# 新竹縣政府工程查核代表照片表

工程名稱：峨眉鄉富興村 10 鄰往萬善祠及福德正神道路拓寬工程：

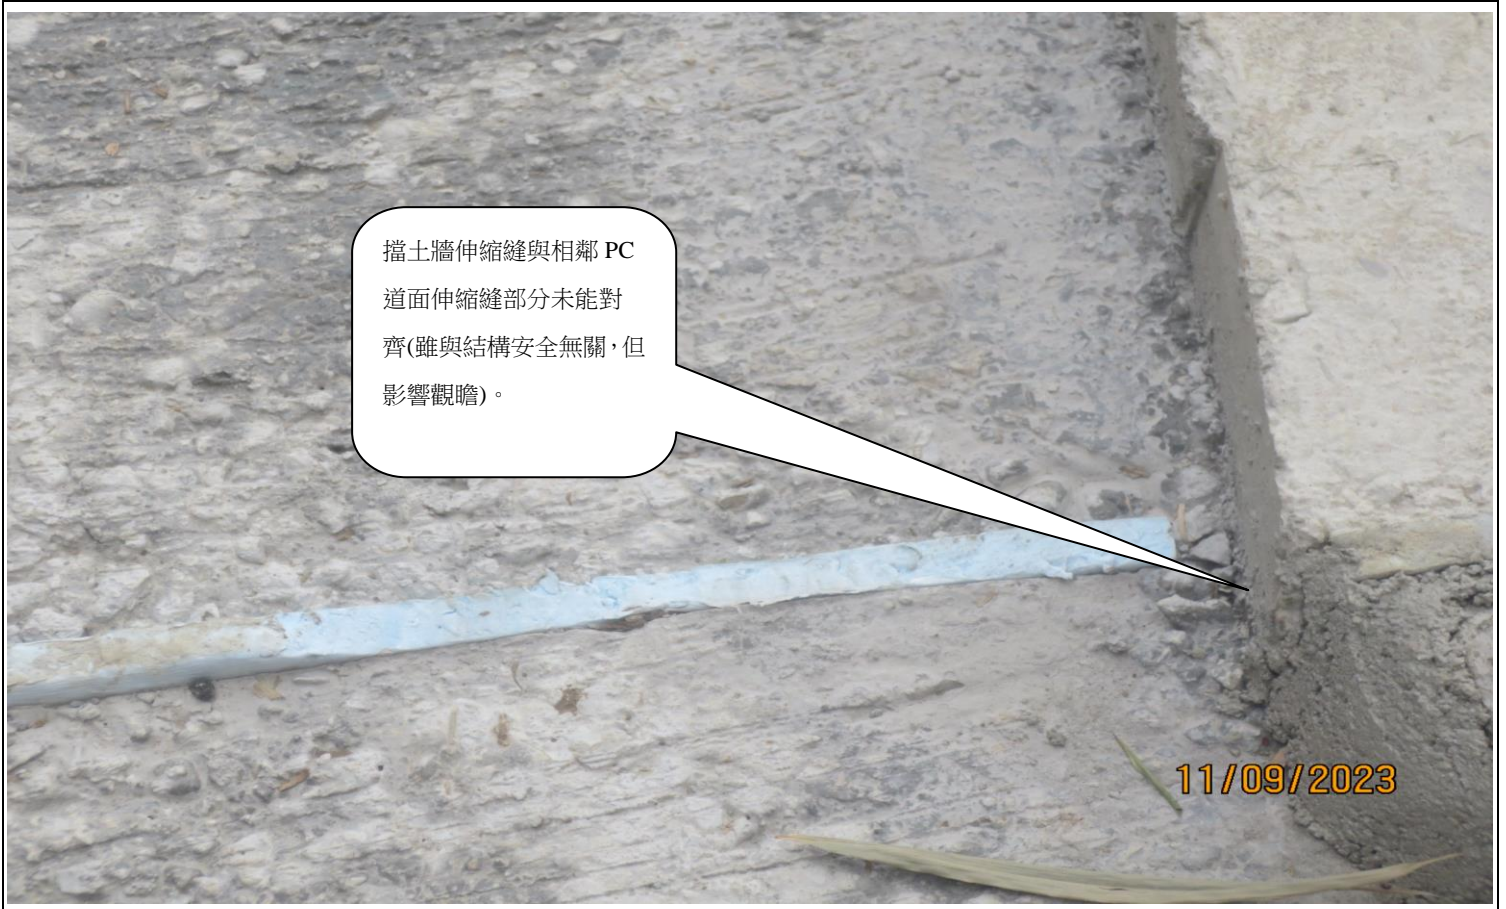
.擋土牆+014 擋土牆混凝土有乾縮裂縫。

.擋土牆+014 附近  
擋土牆表面不平整。

.擋土牆+014 附近擋土牆表面不平整。
